**INFORME DE HITO DE CONTROL
N° 072-2023-OCI/5343-SCC**

**PROYECTO: "MEJORAMIENTO DE LA CAPACIDAD
RESOLUTIVA DE LOS SERVICIOS DE SALUD DEL
HOSPITAL DE FERREÑAFE, DISTRITO DE FERREÑAFE,
PROVINCIA DE FERREÑAFE, REGIÓN LAMBAYEQUE"**

**HITO DE CONTROL N° 3 – DISPONIBILIDAD Y ESTADO
SITUACIONAL DE LOS LOCALES QUE COMPRENDEN EL
PROYECTO, PRESUPUESTO Y EXPEDIENTE TÉCNICO
PUBLICADO POR UNOPS**

Imagen n.º 009
Lámina de Arquitectura A-1 - Primer y Segundo Nivel

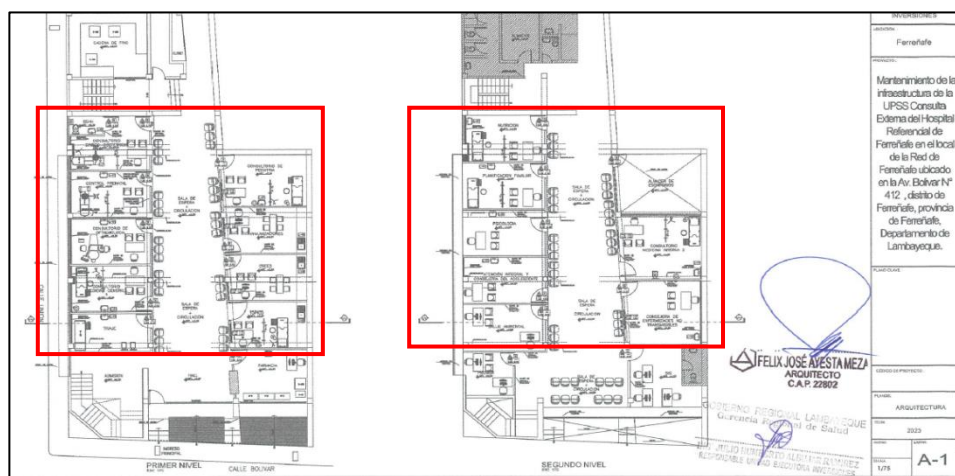
Cabe precisar que, para este servicio se ha considerado la instalación de muros de drywall, instalación de mesas de concreto y lavatorios, tal como se ha estipulado en la lámina A-1 de la especialidad de Arquitectura y que se observa seguidamente:

Imagen n.º 010
Lámina de Arquitectura A-02 (primer nivel) del Plan de Contingencia Red de Salud

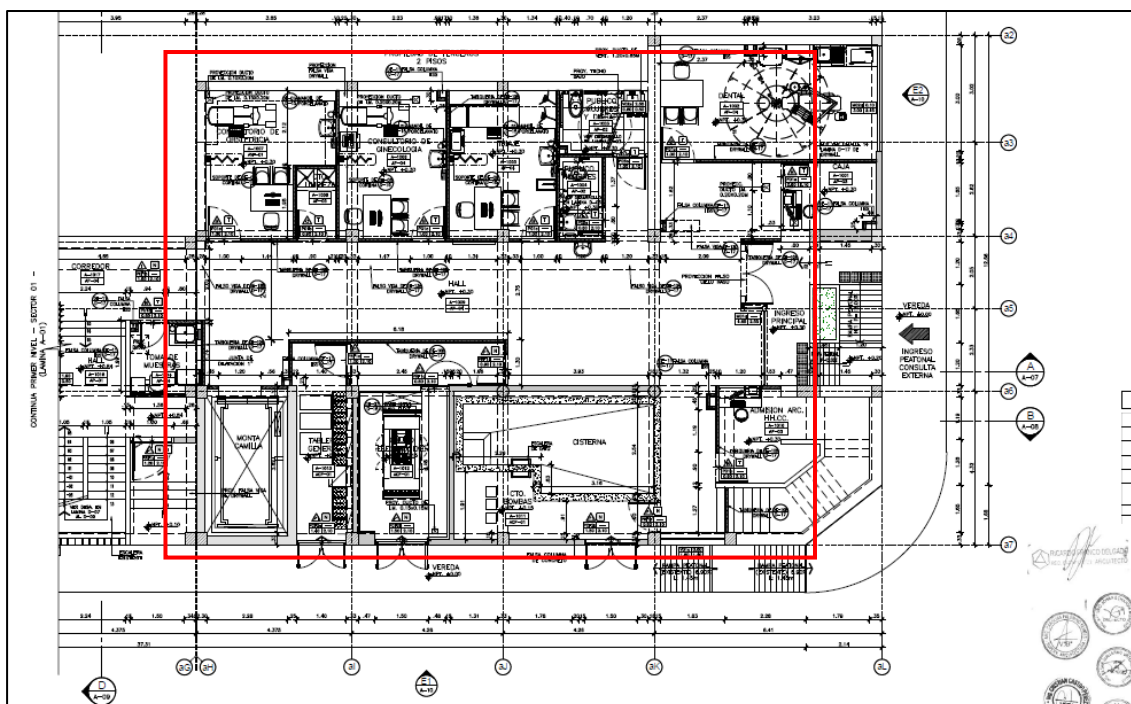
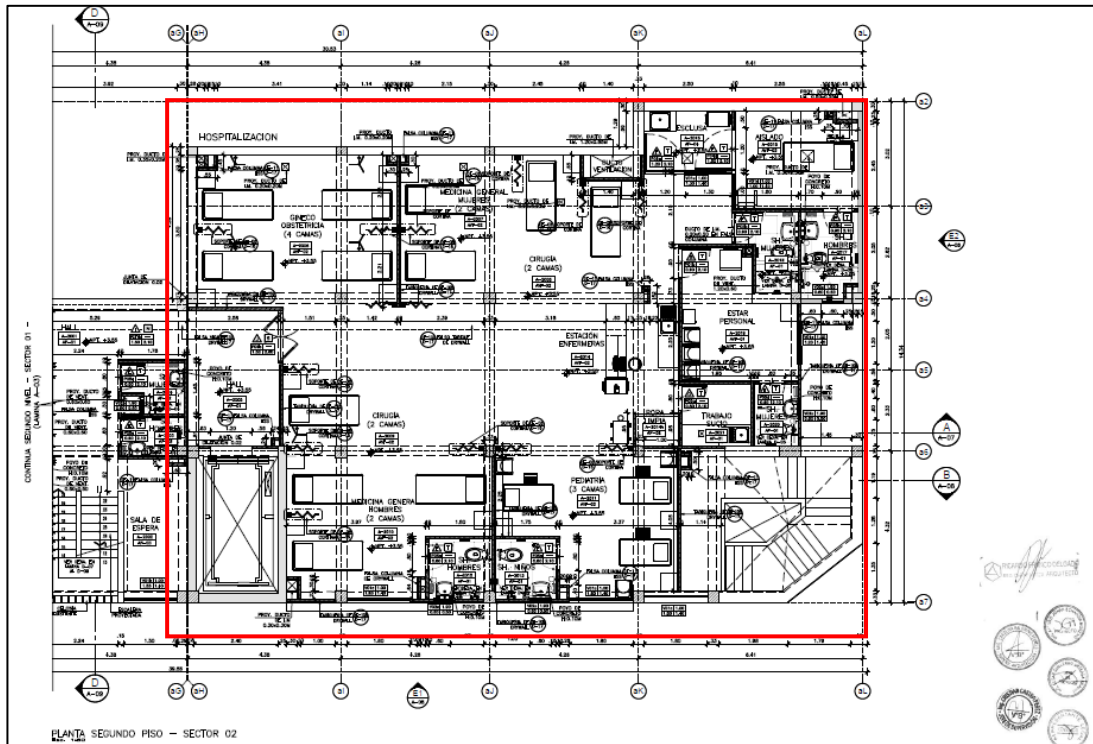
Por lo tanto, se advierte que no se ha determinado en el Plan de Contingencia Red de Salud, qué tipo de intervención se realizaría con los trabajos de mantenimiento efectuados por la GERESA; teniendo en cuenta, además, que, en las áreas intervenidas por el mencionado servicio, también se encuentran proyectados trabajos como parte del Plan de Contingencia, conforme se detalla en las siguientes imágenes:

Imagen n.º 012
Lámina de Obras Provisionales OP-01 – Primer Nivel

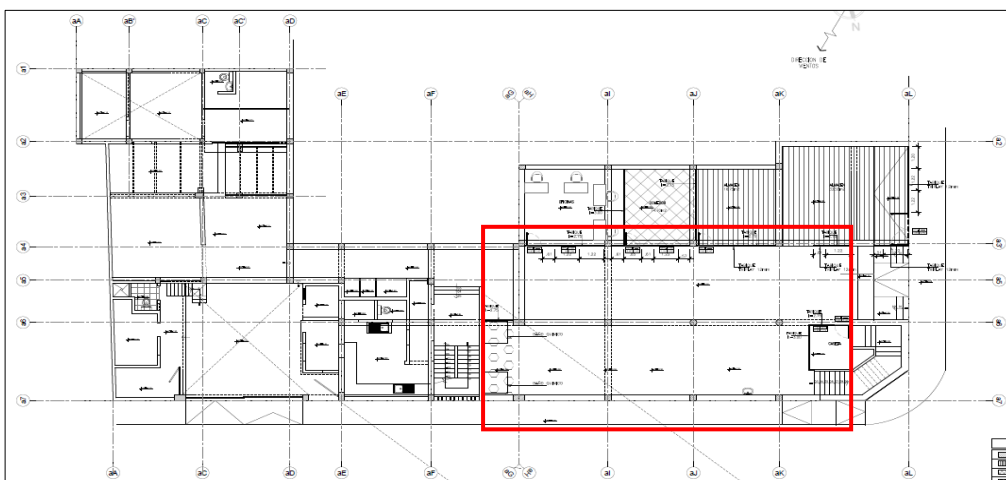
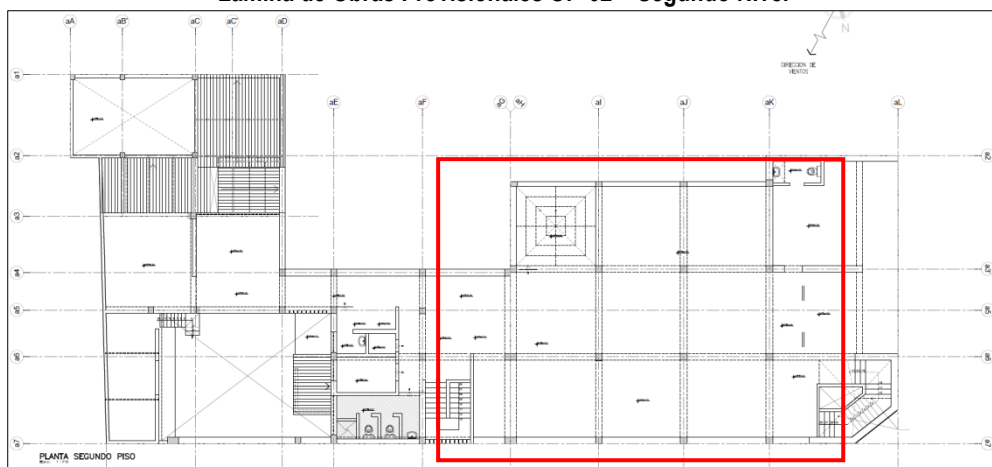
Cabe indicar, además, que las láminas de obras preliminares OP-01 y OP-02 que obran en el Plan de Contingencia Red de Salud, no contienen los cambios realizados producto del servicio de mantenimiento, los cuales se muestran sin tabiquería (sin muros interiores) en las áreas remarcadas en cada lámina de cada uno de los dos (2) niveles, precisándose que únicamente se muestran las proyecciones de las columnas y vigas; los cuales se muestran a continuación:

Imagen n.º 022
Vista de planta de escalera del plano DM-01 "Demolición primer piso"

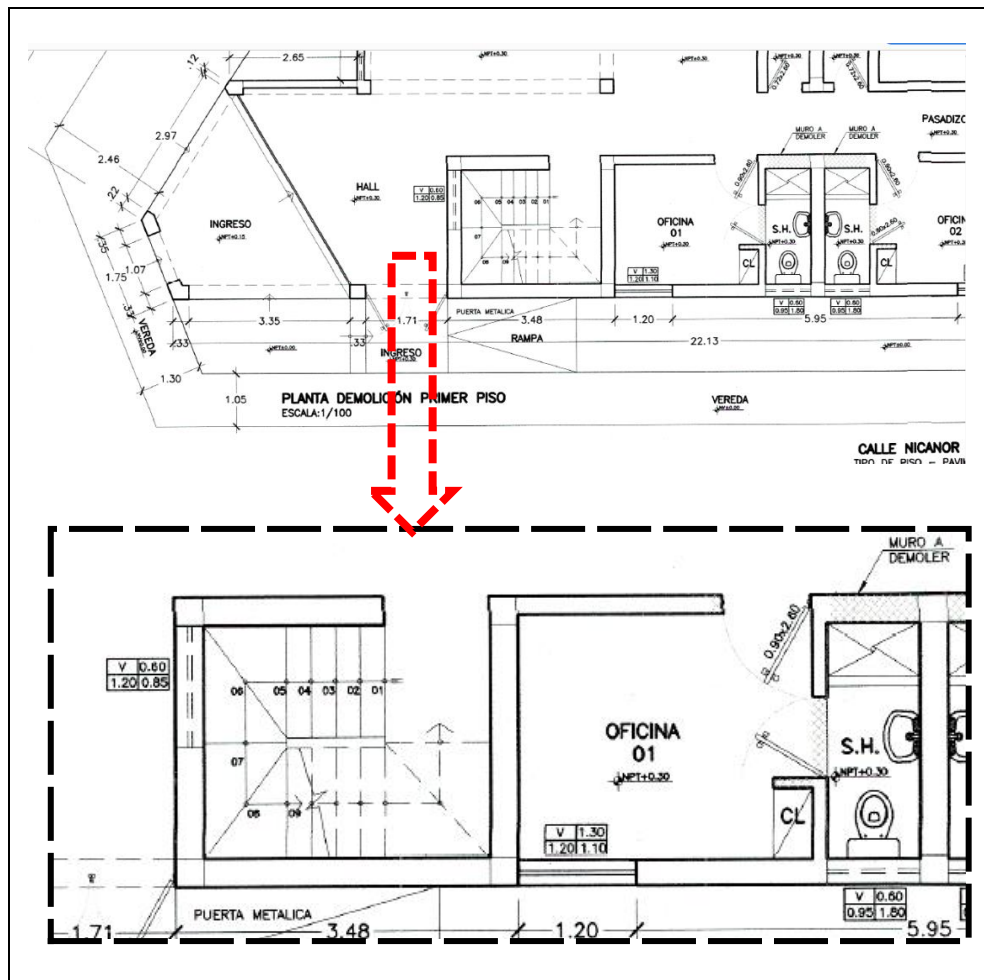
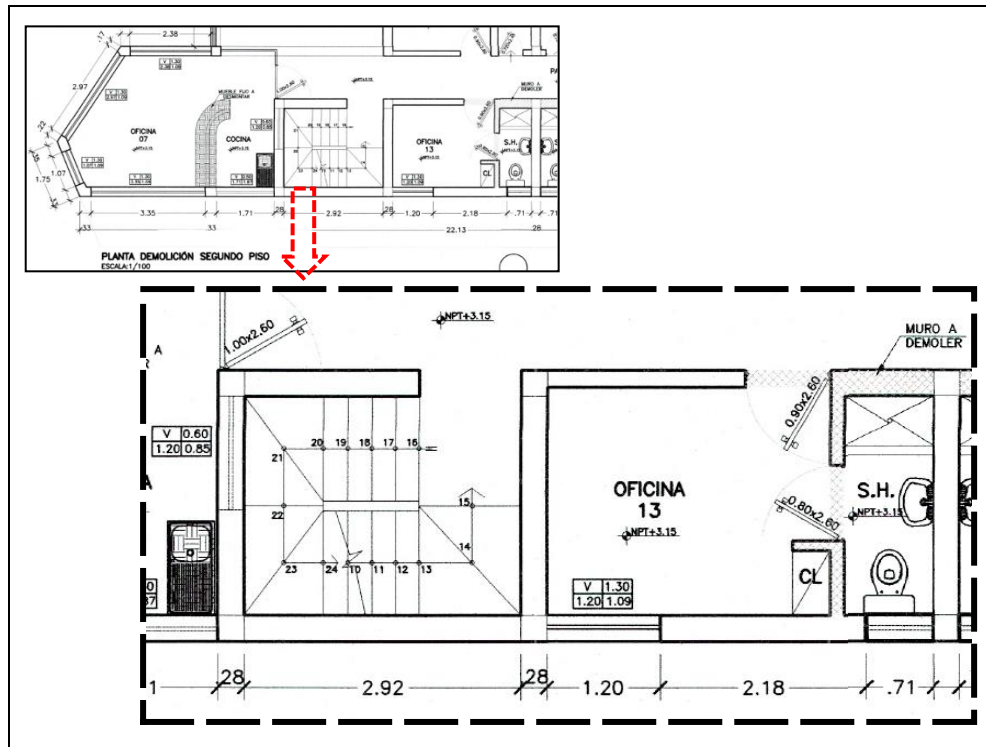
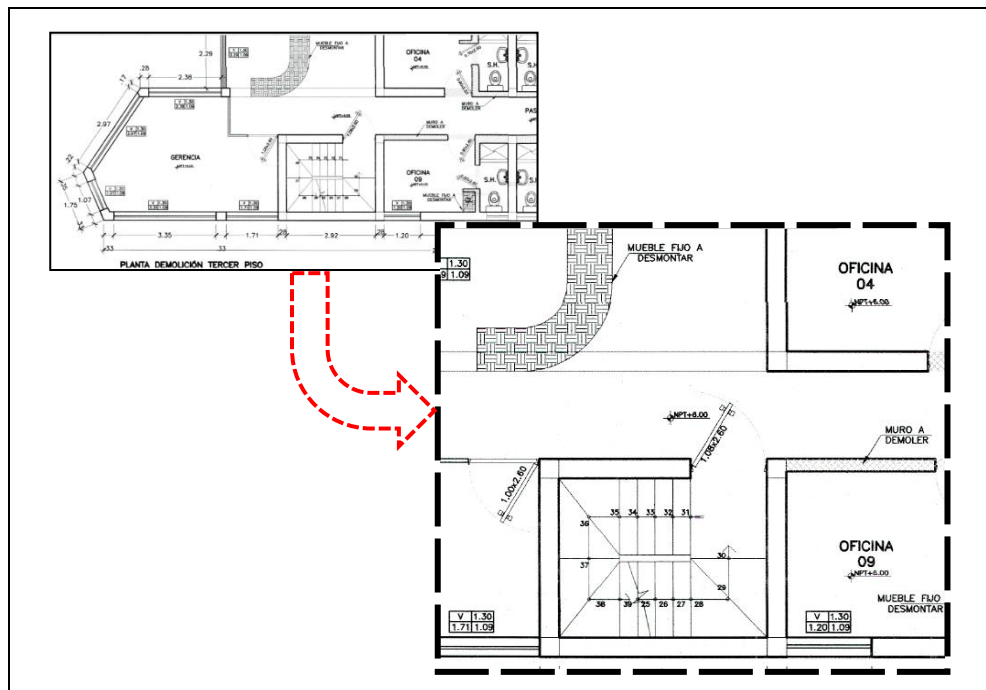
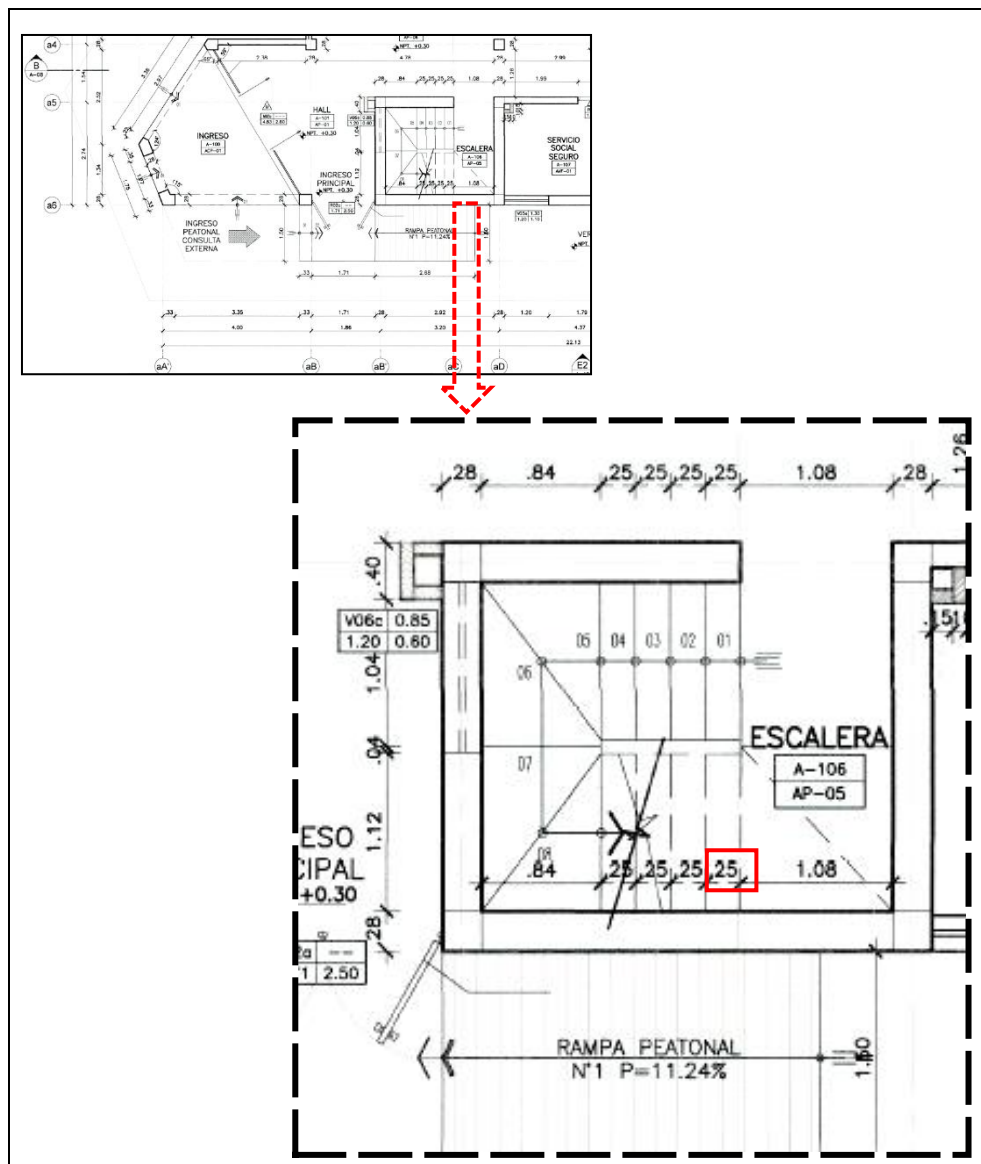
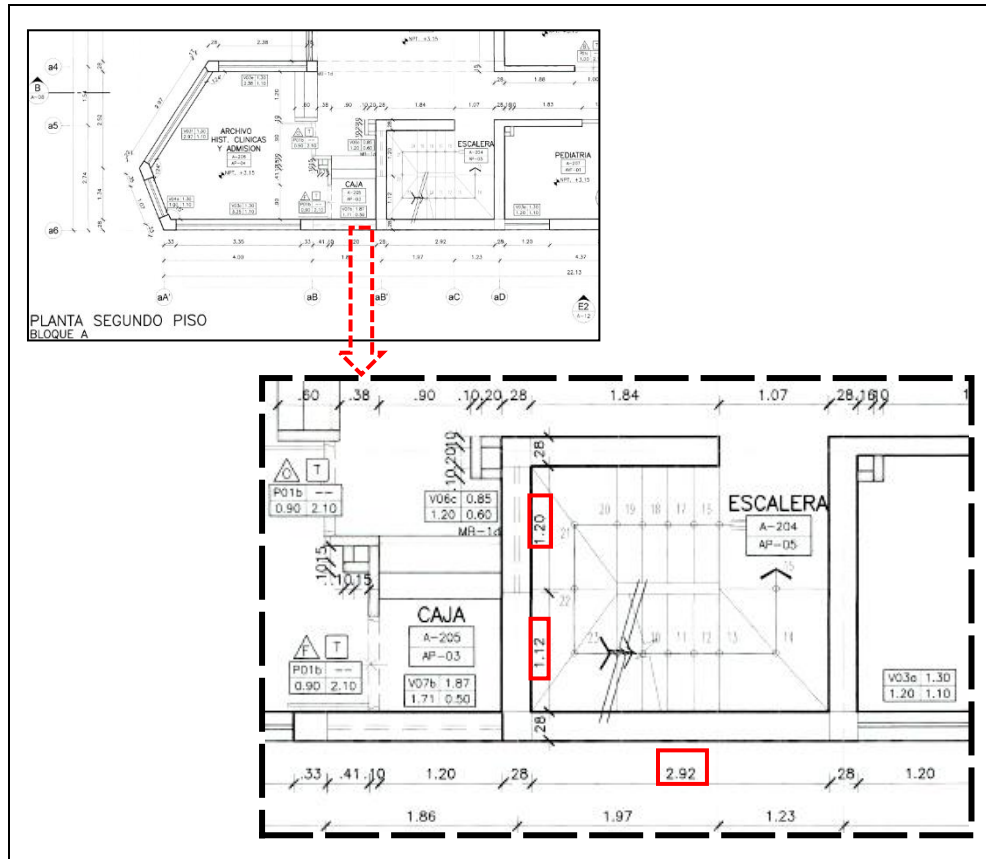
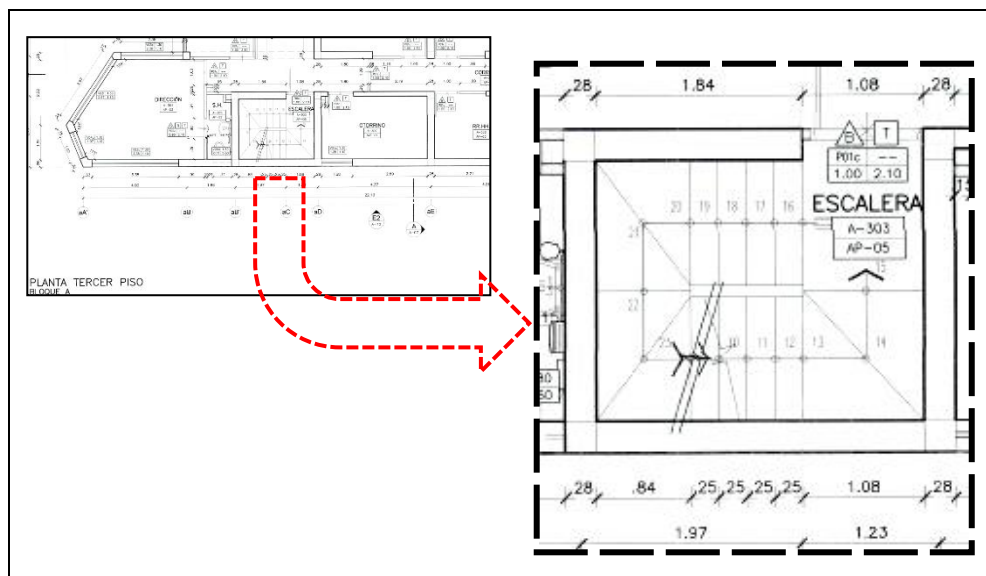
De la revisión aleatoria efectuada al expediente técnico del Proyecto en cuanto al Plan de Contingencia Solidaridad, se observan los planos DM-01 "Demolición primer piso", DM-02 "Demolición segundo piso" y DM-03 "Demolición tercer piso - azotea", de los cuales se evidencia la existencia de una única escalera que inicia en el primer piso y conecta verticalmente al segundo y tercer nivel; asimismo, cabe resaltar que, la mencionada escalera no se va a demoler según los citados planos, tal como se visualiza en las siguientes imágenes:

Aunado a ello, de la revisión a los planos de arquitectura A-01 "Planta de primer piso bloque A", A-03 "Planta de segundo piso bloque A", A-05 "Planta de tercer piso bloque A" y D-01 "Detalle de acabados" se evidenció que, para la circulación vertical del edificio de tres (3) pisos donde se ejecutará el Plan de Contingencia Solidaridad, sólo se está considerando la escalera existente que aparece en los planos de demoliciones citados anteriormente y que no va ser intervenida para demolición, es decir, no se ha contemplado un ascensor (medio mecánico) para la circulación vertical; además, el área donde está ubicada la citada escalera posee según los planos medidas internas de 2.32 m de largo y 2.92 m de ancho, así como 0.172 m de altura de contra paso y 0.25 m de ancho de paso y profundidad de paso (cabe indicar que dicha medida se visualiza en vista de planta general; no obstante, en el detalle "3" del plano D-01 "Detalle de acabados" tiene 0.30 m), tal como se visualiza en las siguientes imágenes:

En tal sentido, se advierte que, las medidas del paso, contrapaso y ancho de paso existentes y establecidas en el Plan de Contingencia Solidaridad, no cumplen con las medidas mínimas requeridas en la Norma Técnica de Salud y las Normas Técnicas A.010 y A.120 del Reglamento Nacional de Edificaciones; así también, se omitió considerar un ascensor para la circulación vertical, lo cual podría generar limitación del acceso del personal de salud y público en general (personas con discapacidad, personas en sillas de ruedas y personas con movilidad reducida), para hacer uso de los servicios contemplados en el 2^{do} y 3^{er} nivel del Plan Contingencia Solidaridad.
